## Høringssvar, forslag til lokalplan 1169, Oddervej 75-79

20.07.2022

*Nedenstående høringssvar fremsendes på vegne af bygherre for seniorboligprojektet som muliggøres ved forslag til 1169 samt de tilgrænsende naboer Solbrinken 4 og Solbrinken 6.*

*Luftfoto der viser lokalplanens afgrænsning og forhold til naboer på Solbrinken.*

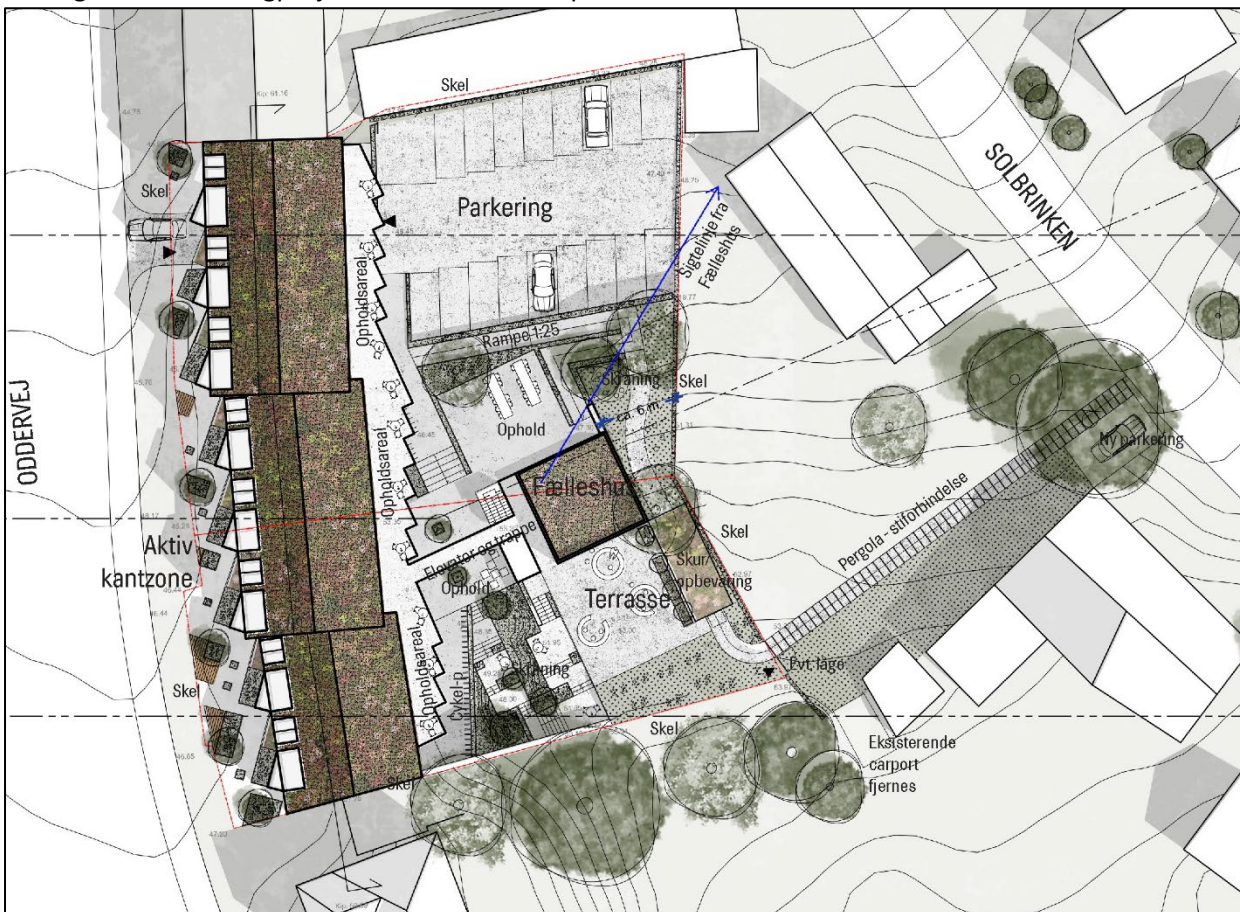
Som led i udvikling af seniorboligprojektet til grund for udarbejdelse af lokalplan 1169 har bygherre været i løbende dialog med de tilstødende naboer Solbrinken 4 og Solbrinken 6.

Naboerne har udtrykt bekymring for særligt trafikforhold og for indbliksgener, hvorfor dialogen er gået på, hvorvidt det er muligt at tilpasse seniorboligprojektet og minimere gener for naboerne.

Forslag til ændret boligprojekt – NY illustrationsplan:

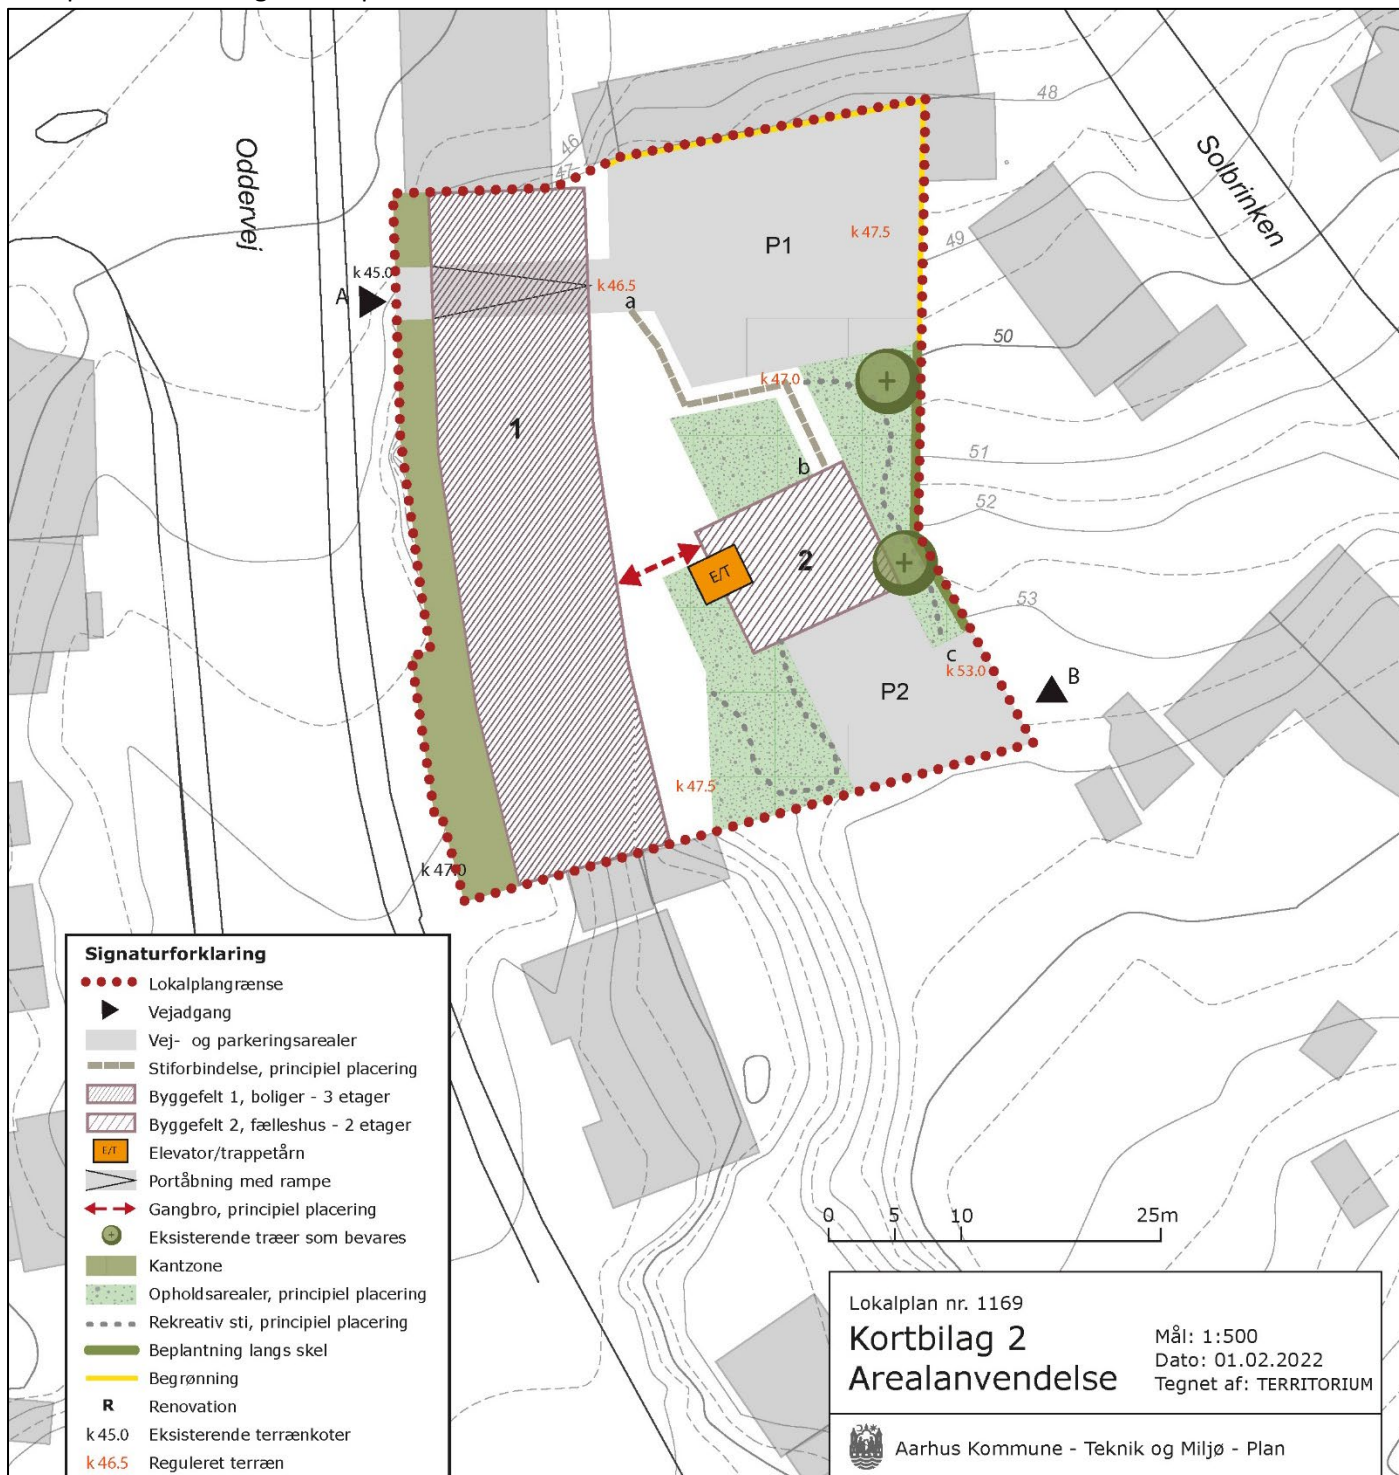
- At vejadgang fra Solbrinken nedlægges og konverteres til en stiadgang for gående trafik
- At 2 parkeringspladser i tilknytning til vejadgang fra Solbrinken flyttes til den fælles parkering med adgang fra Oddervej.

- At skur i tilknytning til sti fra Solbrinken (bla. renovation) flyttes til placering langs skel mod Solbrinken 4 for at imødegå indbliksgener.
- At elevator flyttes længere mod syd (ca. 5 m) for at imødegå indbliksgener.

- At der for at imødegå indbliksgener ikke må etableres tagterrasse på fælleshus – i stedet tag med sedum (samt nødvendige gangarealer til elevator og trappe). Der kan i stedet etableres terrasse på terræn med placering syd for fælleshus (tidligere parkering og skur).

- At tag på boligbebyggelsen mod Oddervej udføres med lavere taghældning og med sedum på tag i stedet for skærmtegl (hældning sænkes fra 35-45 grader til hældning på 30 grader). Såfremt tag etableres med sedum, ønskes facader opført med mursten som blankt murværk for et harmonisk samlet udtryk.
